改善箇所説明図

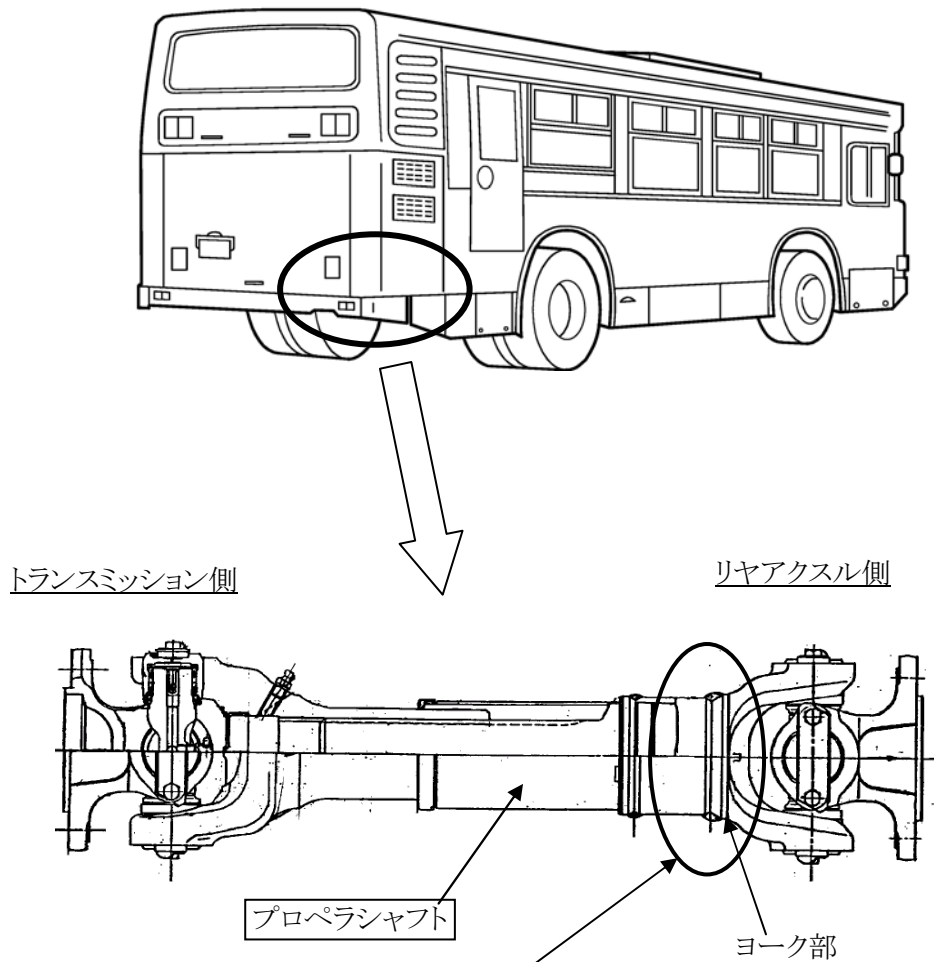
基準不適合発生箇所

動力伝達装置のプロペラシャフトの加工処理が不適切なため、強度が不足しているものがある。そのため、そのままの状態で使用を続けると、プロペラシャフトのヨーク部に亀裂が発生し、最悪の場合、当該プロペラシャフトが折損して、走行不能に至るおそれがある。

全車両、当該プロペラシャフトを良品と交換する。

注； 部品は交換部品を示す。

識別；改善済車両には、プロペラシャフト側面のプロダクションNo.表示部近傍に白色ペイントを塗布する。
